**Avis délibéré sur le projet d'augmentation des prélèvements d'eau
dans le milieu naturel en vue de l'embouteillage
à Jandun (08)
porté par la société d'exploitation des sources Roxane**

n°MRAe 2024APGE142

Nom du pétitionnaire	Société d'exploitation des sources Roxane
Commune	Jandun
Département	Ardennes (08)
Objet de la demande	Augmentation des prélèvements d'eau dans le milieu naturel en vue de l'embouteillage
Date de saisine de l'Autorité environnementale	26/09/24

Illustration 1: localisation du site industriel et du projet de nouveau forage

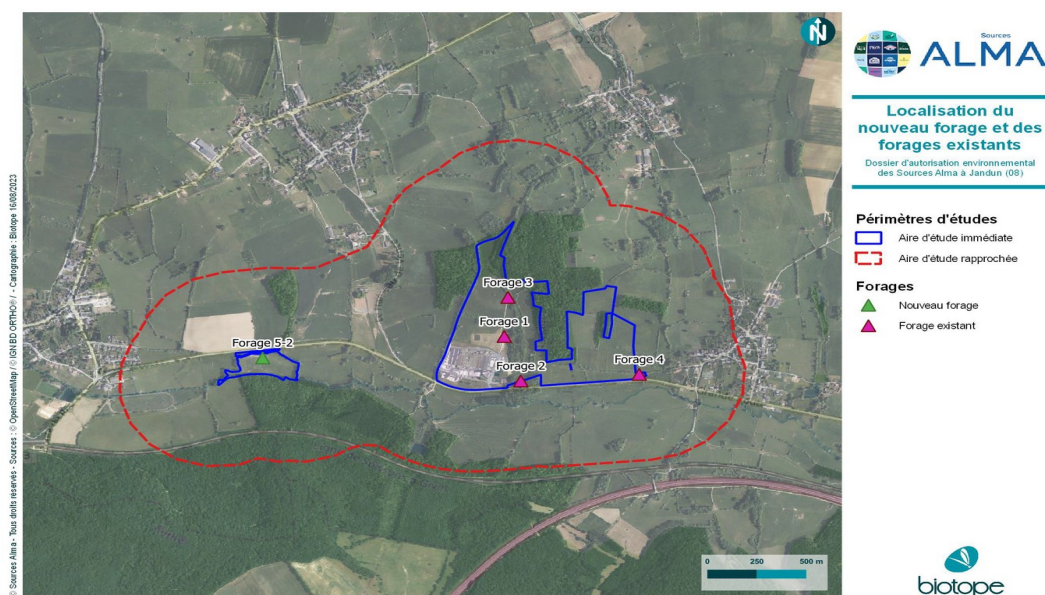
Ce 5^e forage nécessite une canalisation de transport de l'eau puisée dans le sous-sol vers le site industriel. Le dossier mentionne que le tracé de cette canalisation sera intégré dans le dossier de demande d'autorisation à déposer au titre des dispositions du code de la santé publique.

L'Ae rappelle qu'un projet s'entend pour l'ensemble de ses opérations (article L.122-1 III du code de l'environnement) et que la canalisation à poser peut avoir des impacts sur l'environnement en sus des impacts sur la santé publique. L'Ae souligne que l'implantation de ce forage et son raccordement impactent des zones humides sur tout l'itinéraire entre le forage et l'usine. Par conséquent, le dossier transmis à l'Ae pour avis ne comprenant pas d'éléments d'analyse sur les impacts sur l'environnement et la santé humaine générés par cette canalisation, **il est de facto incomplet.**

L'Ae recommande à l'exploitant de compléter son étude d'impact en intégrant l'ensemble des opérations de son projet, analysant tous les impacts de son projet et en proposant, le cas échéant, les mesures « éviter, réduire, compenser » (ERC) adéquates.
